INFORME TÉCNICO DE INSPECCIÓN  
DRCC-IIO-111-2019

Proyecto:	CONSTRUCCIÓN DEL ESTADIO DE FÚTBOL DE LA UNIVERSIDAD LATINA SEDE PENONOMÉ
Promotor:	UNIVERSIDAD LATINA DE PANAMÁ, S.A
Categoría:	I
Consultores Ambientales:	DIOMEDES VARGAS Y DIGNO ESPINOSA
Localización del proyecto:	CORREGIMIENTO DE EL COCO, DISTRITO DE PENONOMÉ, PROVINCIA DE COCLÉ.
Fecha de inspección:	29 DE MARZO DE 2019
Fecha de informe:	02 DE ABRIL DE 2019
Participantes:	<ul style="list-style-type: none"><li>Evelyn Jaén - MiAMBIENTE-Coclé.</li><li>Ing. Yarielis Quirós (Arquitecta Encargada del Proyecto)</li><li>Ing. Diomedes Vargas (Consultor)</li></ul>

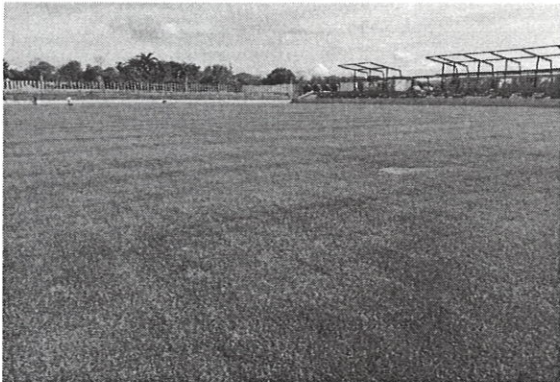
Se observa el reservorio. El espejo de agua ubicado al fondo, mantiene aguas que provienen de la PTAR. Mientras que el que se observa al frente en la foto corresponde a el agua de filtrado de la cancha.

Vista del reservorio en donde se aprecia el empozamiento de agua y la cantidad de material que hace falta remover para una buena conformación del mismo.

Vista del terreno colindante al proyecto donde se observa parte del material que fue extraído del reservorio y que fue depositado en ésta finca a solicitud del colindante de acuerdo a la Ingeniera Encargada que nos acompañó.

Vista del estadio en donde se observa un porcentaje de avance bastante significativo.

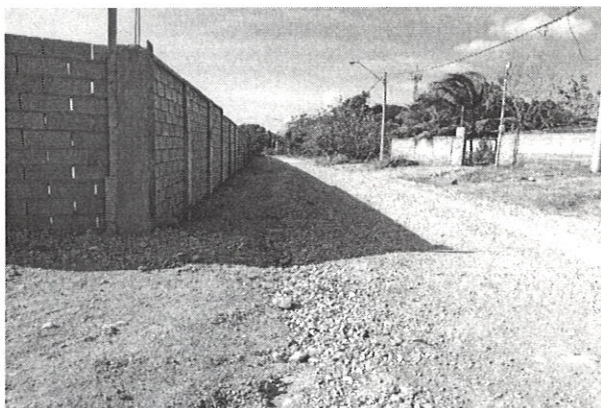
Muro perimetral del estadio, construido a pie de servidumbre que comunica a las residencias existentes en el área. Se desconoce si guarda el retiro de servidumbre.
